女川原子力発電所 2 号炉

確率論的リスク評価（P R A） 審査会合における指摘事項の回答

平成 2 7 年 7 月 2 日

東北電力株式会社

図 1 炉心支持板破損前 RPV 注水による炉心冠水後の炉心状態

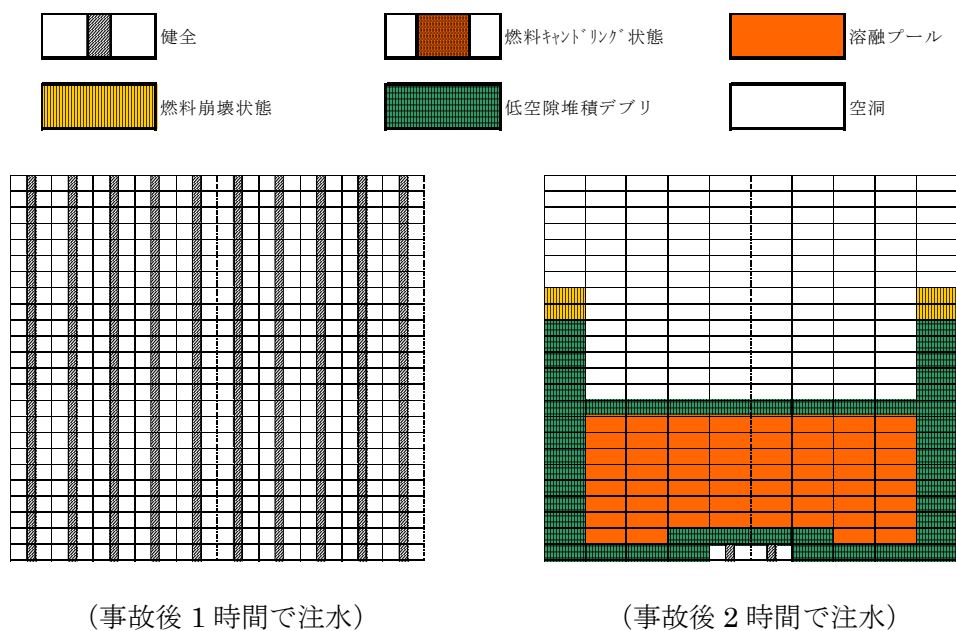
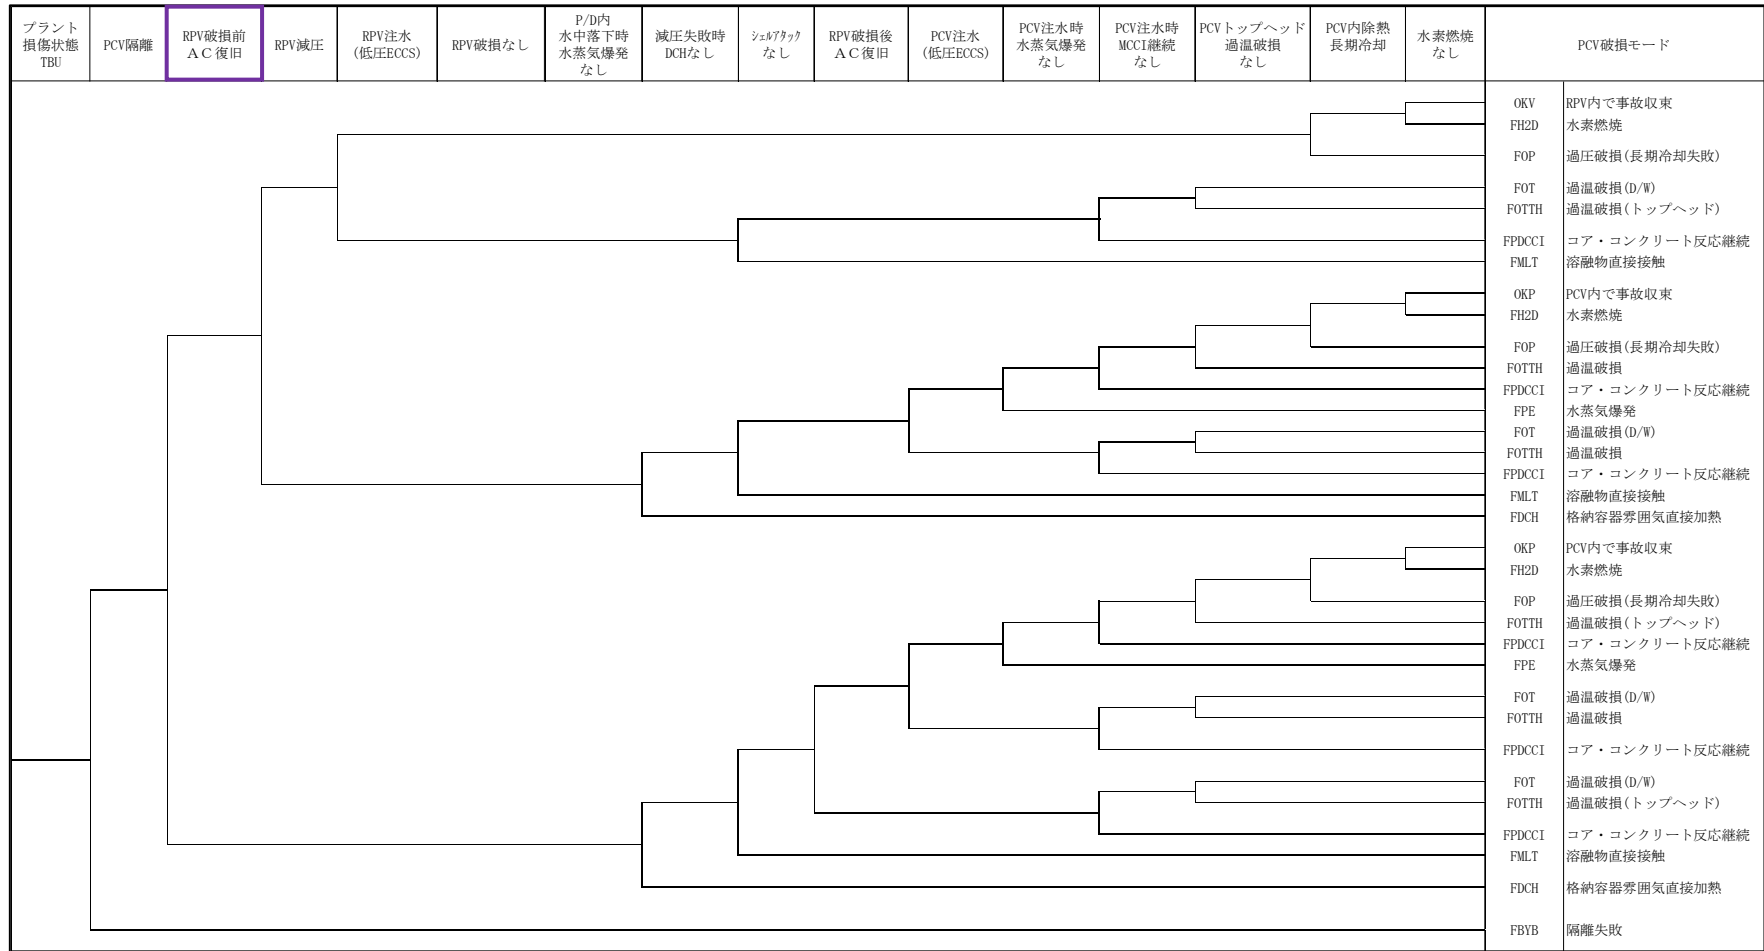
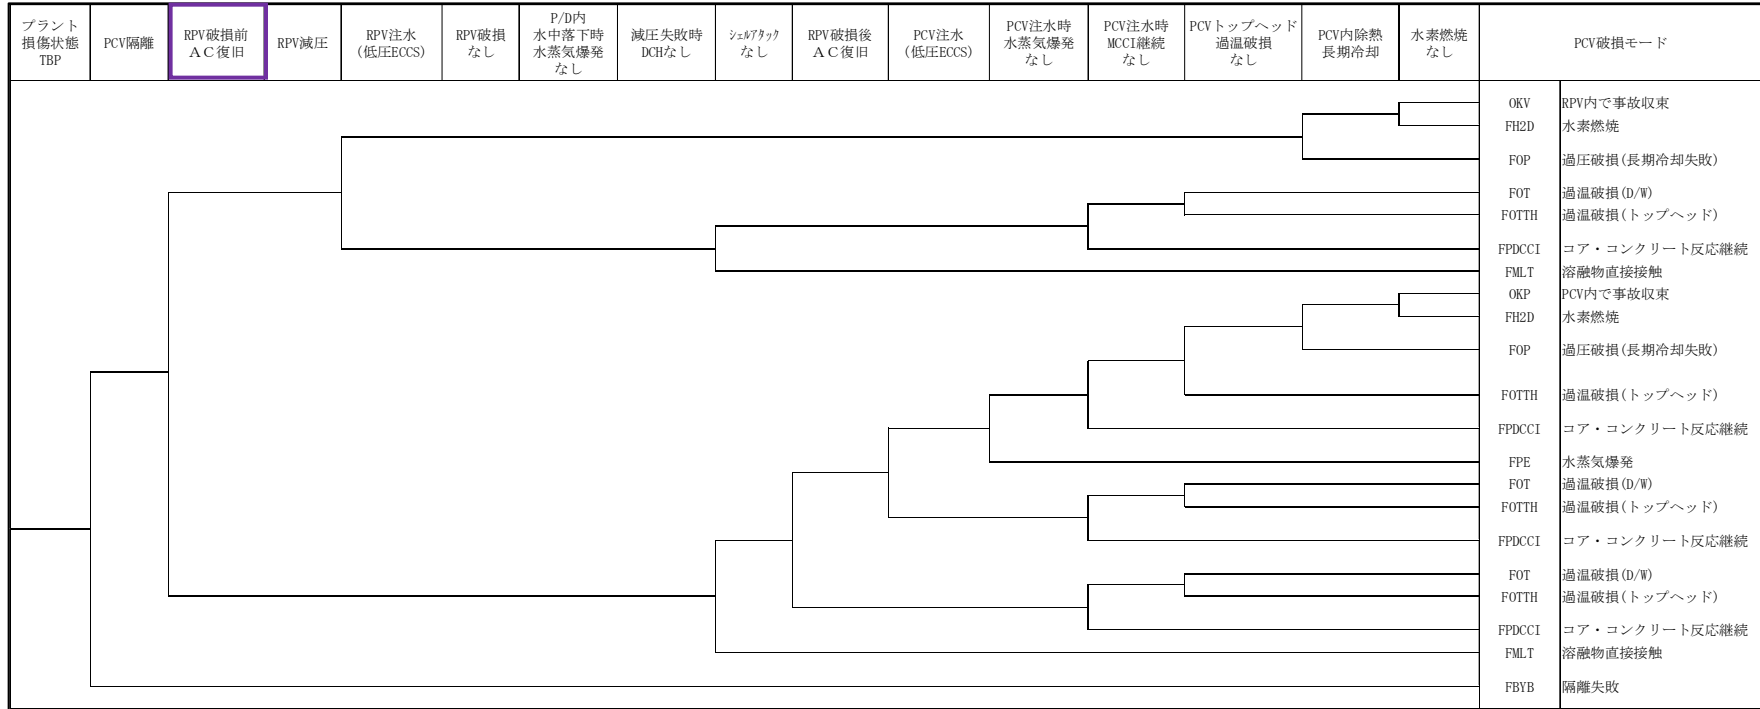
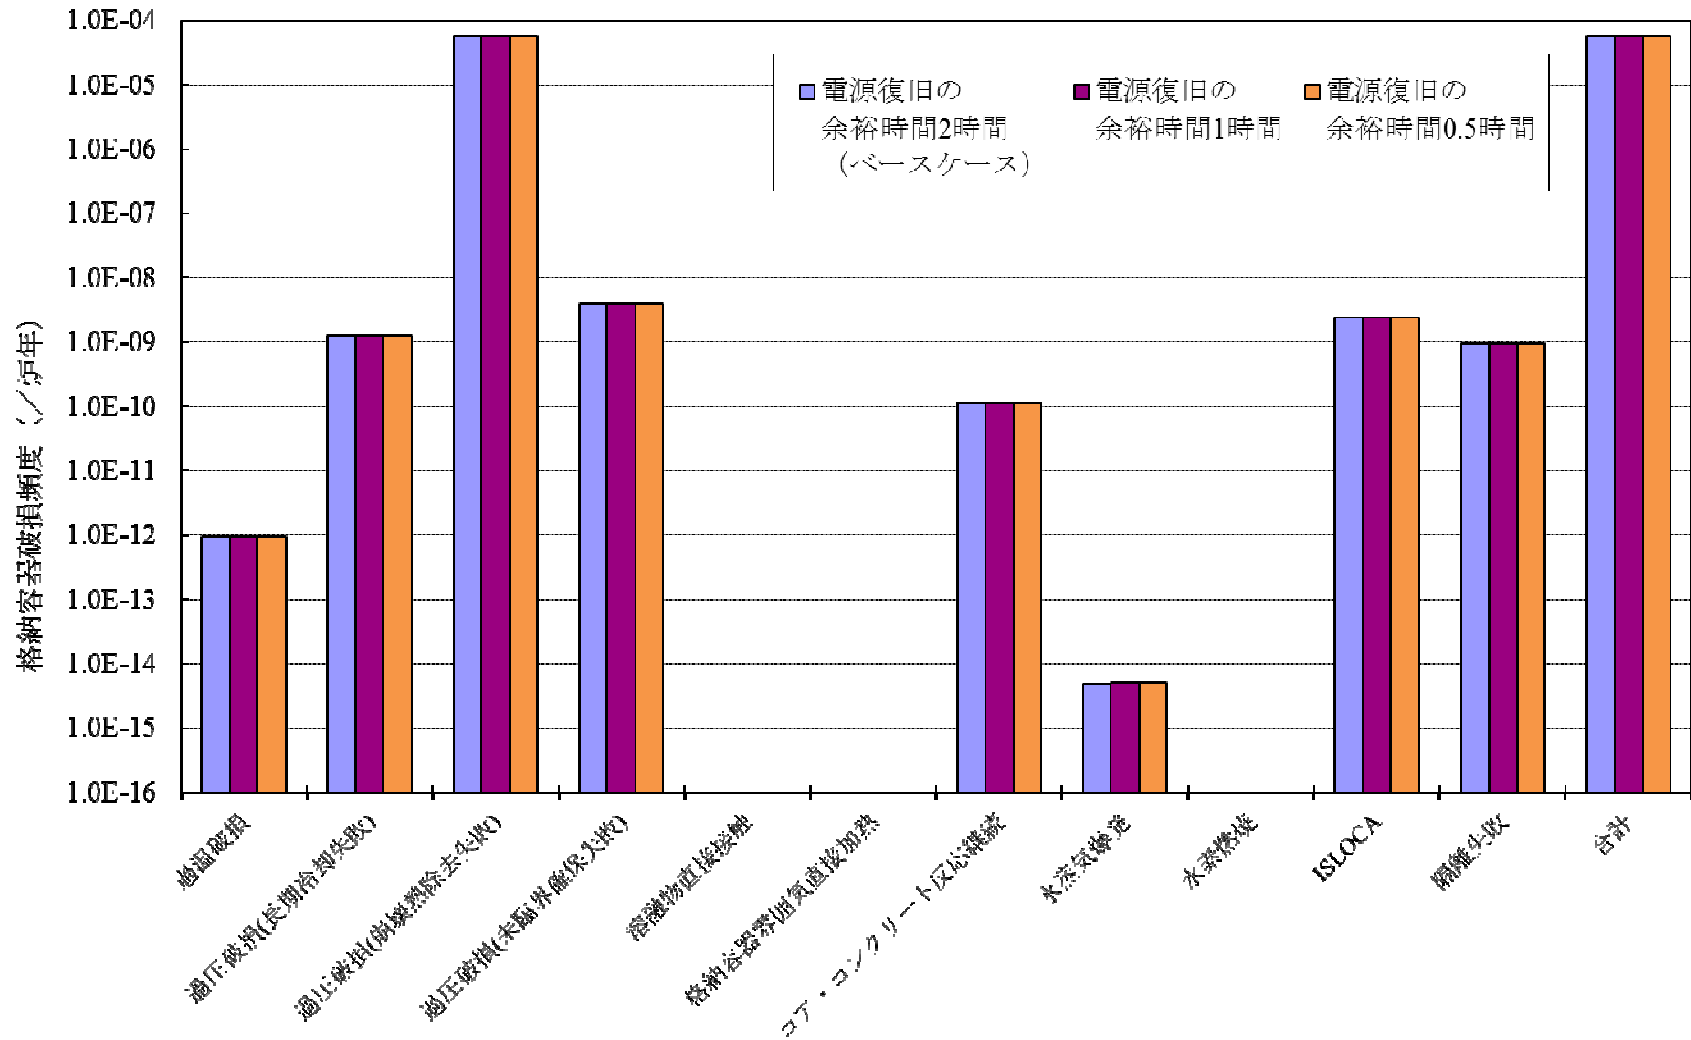
【指摘事項：125-7】

事象進展解析において、事故後 1 時間及び事故後 2 時間に注水した場合の炉心状態を図 1 に示す。この図では、高圧シーケンスである TQUX において、原子炉減圧（ADS）と低圧 ECCS（LPCI 1 台）による RPV 注水に成功した場合の結果を代表的に示している。

図 1 に示すように、事故後 2 時間で注水した場合には、炉心内部に溶融プールが形成されており、この溶融プールが下部クラスト（低空隙堆積デブリ）によって保持されているため、MAAP コードでは炉心支持板は破損せず、RPV 下部プレナムへのリロケーションは無いと判定されている。しかし、この下部クラストの安定性に関して不確かさがあるため、この不確かさを安全側に考慮した炉心状態として、炉心崩壊がなく溶融プールが全く形成されない事故後 1 時間及び 0.5 時間で注水した炉心状態を考えることとする。

TBU, TBP の格納容器イベントツリーを図 2 に示す。上述の電源復旧操作に対応するヘディングは「RPV 破損前 AC 復旧」であり、この操作の余裕時間が 2 時間、1 時間及び 0.5 時間の場合の失敗確率を表 1 に示す。

表 1 の失敗確率を用い、格納容器破損頻度 (CFF) の感度解析を実施した結果を表 2 及び図 3 に示す。電源復旧の失敗確率が高くなることにより、格納容器内デブリ及び格納容器の冷却手段確保の可能性が減少することから、それに伴いコア・コンクリート反応継続、及び過温破損が増加している。また、RPV 破損の頻度が増加することから、水蒸気爆発が増加している。しかし、その増加は僅かであり、全格納容器破損頻度、及びそれに占める格納容器破損モードの割合を変えるほどの影響は無い。

図1 格納容器破損モード別の格納容器破損頻度

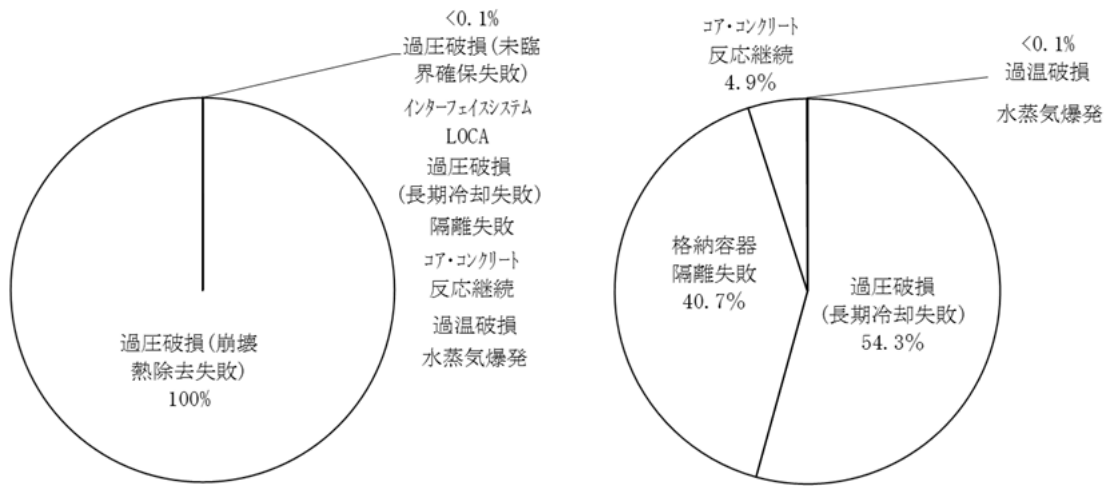
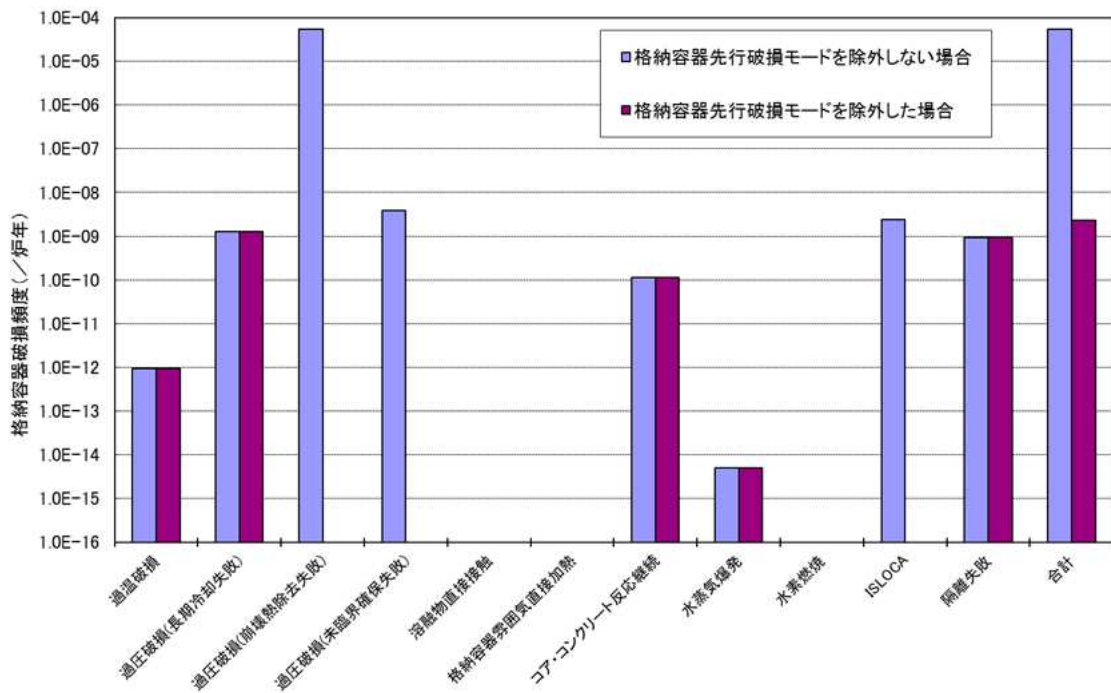
【指摘事項：146-10】

格納容器先行破損モードを除外しない場合及び除外した場合のCFFを表1～4及び図1,2に示す。

図1 イベントツリー及びフォールトツリーの例

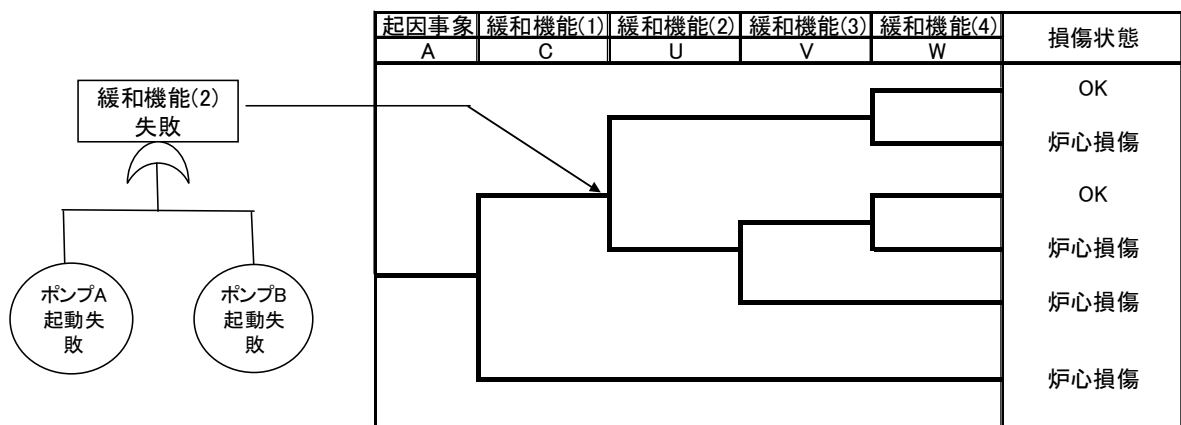
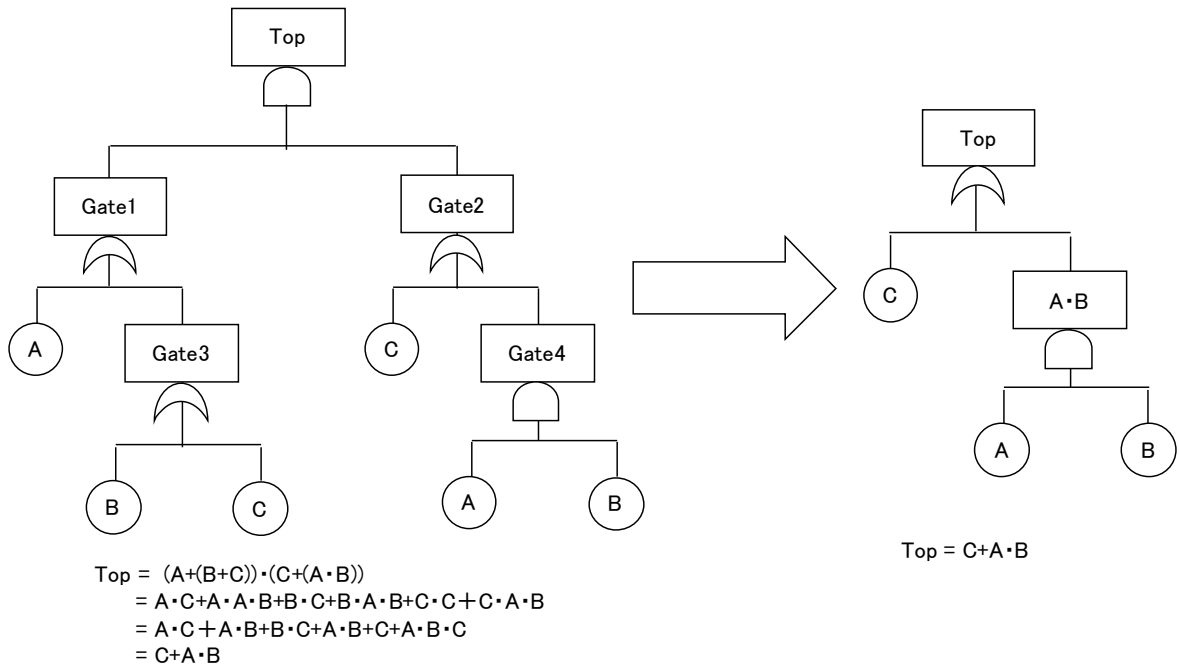
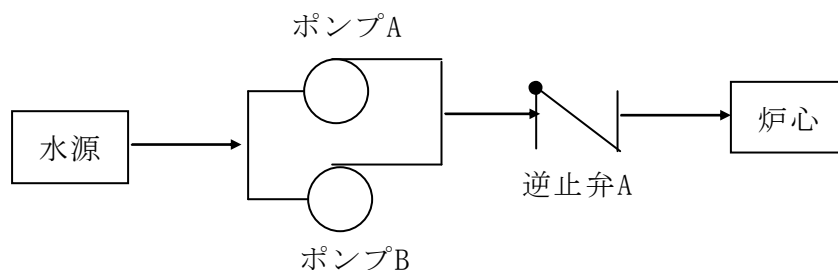
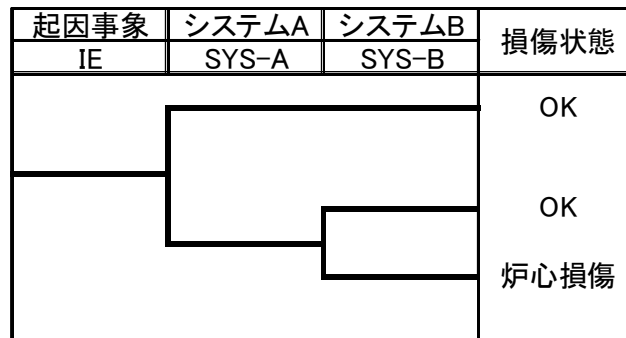
【指摘事項：125-13】

図1に示すように、選定された起因事象に対して炉心損傷防止の観点で必要となる各緩和機能をヘディングとして成功/失敗の分岐を設けることでイベントツリーを作成する。また、各ヘディングにおける分岐確率算出のためにフォールトツリーを作成する。

図3に示すシステムモデル(システムA)を用いて、RiskSpectrum®PSAによる解析結果と手計算による結果が有効数字3桁の範囲で相違がないことを確認することで、フォールトツリーによる定量化結果が妥当であることを確認した。

(1)でフォールトツリーの定量化結果の妥当性を確認し，ここではイベントツリーの定量化結果の妥当性について確認を行う。図4に示すように，システムAとシステムBから構成されるイベントツリーを作成し，RiskSpectrum®PSAの解析結果と手計算の結果が有効数字3桁の範囲で相違がないことを確認することでイベントツリーによる定量化結果が妥当であることを確認する。以下にイベントツリーを示す

また、図 6 にベンチマークに用いたイベントツリーを示す。RiskSpectrum®PSA においては、上限近似法を用いて計算し、Safety Watcher においては、二分決定図 (Binary Decision Diagram : BDD) 手法により厳密解を計算しており、ベンチマークの結果、両者に大きな差異は見られなかった。

図1 事故シーケンスグループ別炉心損傷頻度の比較

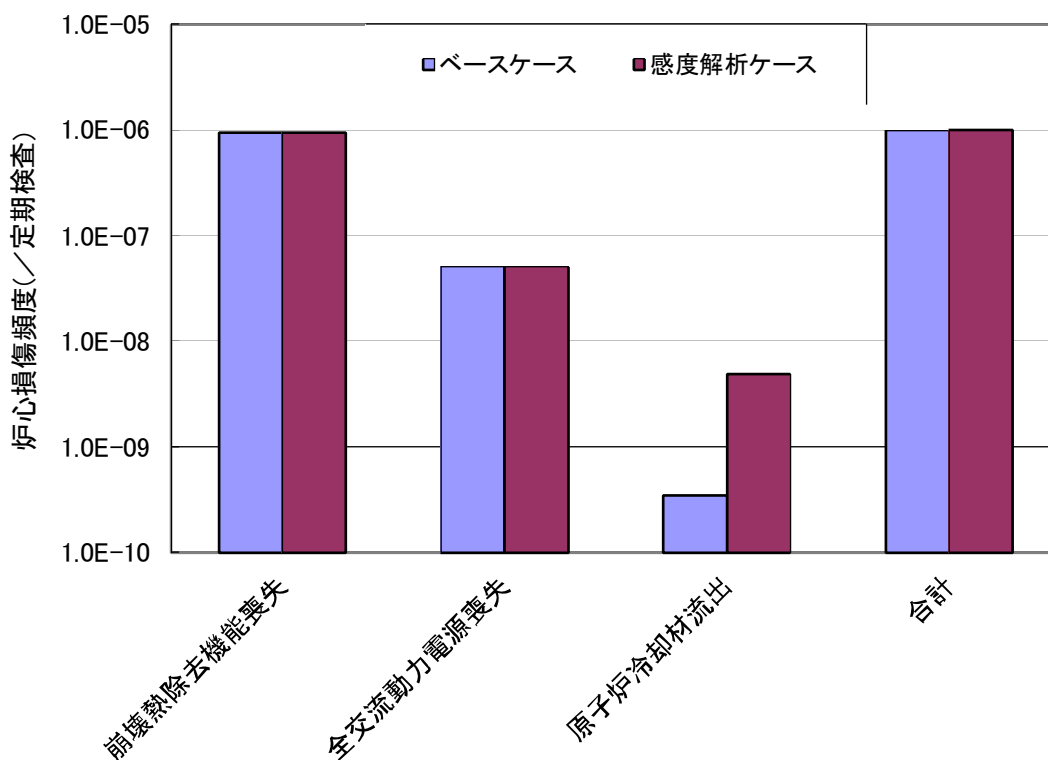
【指摘事項：139-1】

事故シーケンスグループ別炉心損傷頻度の比較について、表 1 および図 1 に示す。
